DX - DJ - DY - DL - DV
→ Dezember 1967 → Oktober 1968

EINBAU DER ELEKTRISCHEN ANLAGE

SCHALTSCHEMA

D. 51-26

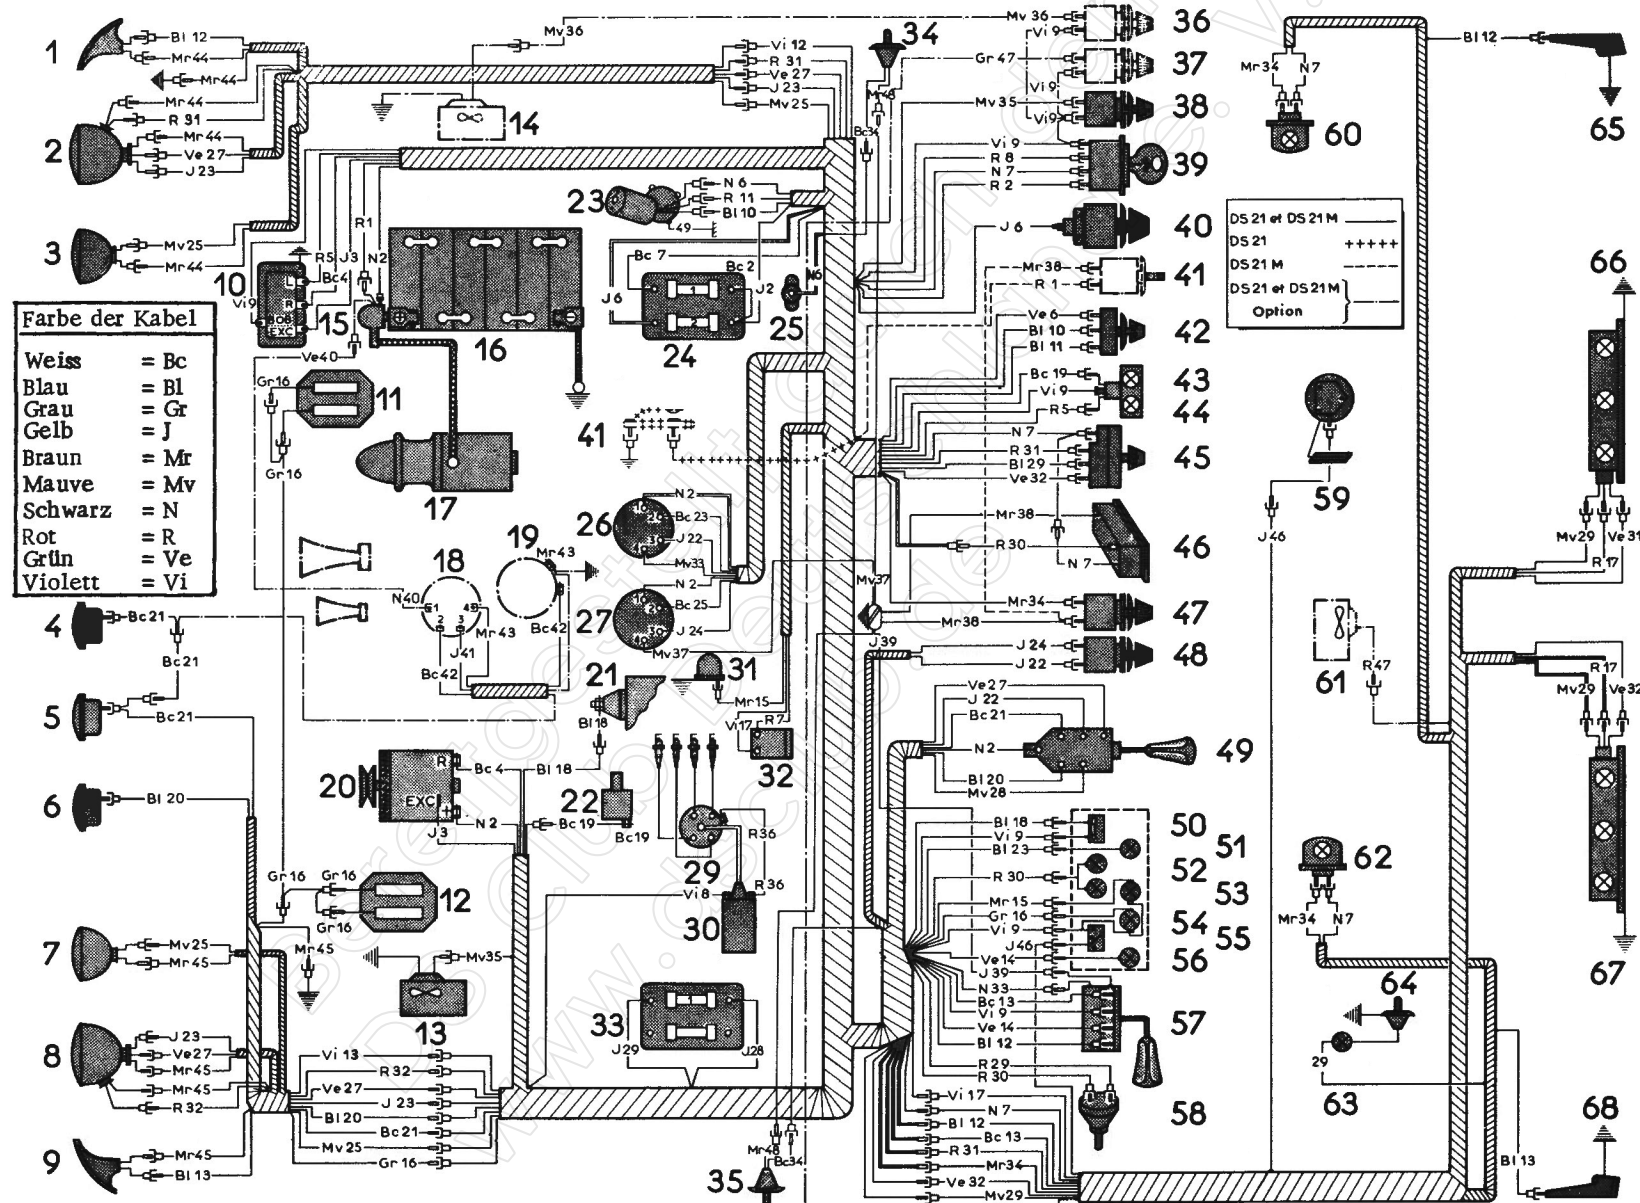
Der Einbau der elektrischen Anlage DX 510-1c unterscheidet sich von der elektrischen Anlage DX 510-1b nur in folgendem:

- 1) Das Relais (27) des rechten (3) und linken (7) Zweitscheinwerfers ersetzt die beiden Relais (27) und (28).
Die Kabel Mv 25 für Zufuhr zum rechten (3) und linken (7) Zweitscheinwerfer ersetzen die Kabel Mv 25 und Mv 26.
- 2) Die Schalter (34) und (35) der vorderen rechten und linken Tür sind geändert.
 - die Zuführungskabel Bc 34 ersetzen die Zuführungskabel 34
 - die beiden Massekabel Mv 48 existierten früher nicht.
- 3) Ab Februar 68 ist ein Massekabel 49 am Scheibenwischermotor (23) vorgesehen. Es ist auf der einen Seite an einer Befestigungsschraube der Unterlegplatte des Scheibenwischermotors und auf der anderen Seite am linken Stehbolzen zur Befestigung des Trägers für den Behälter der Scheibenwaschanlage befestigt.
